Report of appearance change of the CR800 robot controller

MELFA ASSISTA/FR/CR series (CR800 controller)

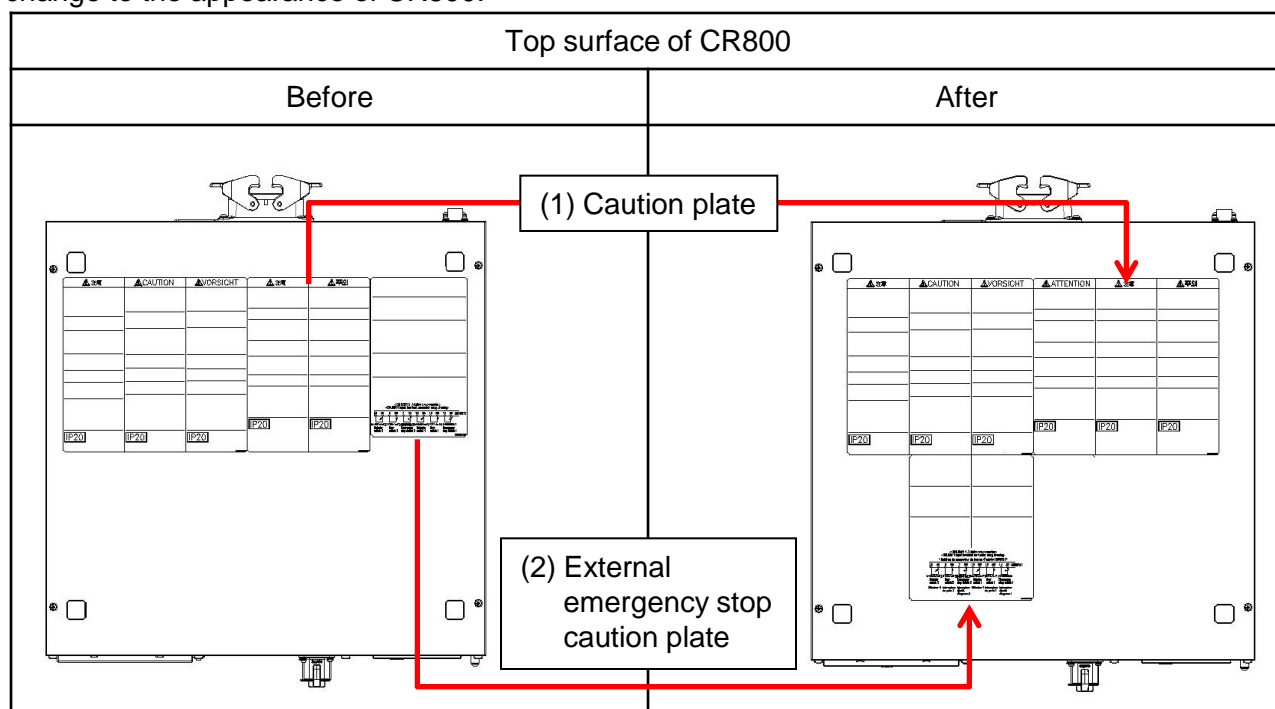
French-language descriptions will be added to the caution plate on CR800.

Accordingly, the affixation positions of each plate will be changed as shown below, resulting in a change to the appearance of CR800.
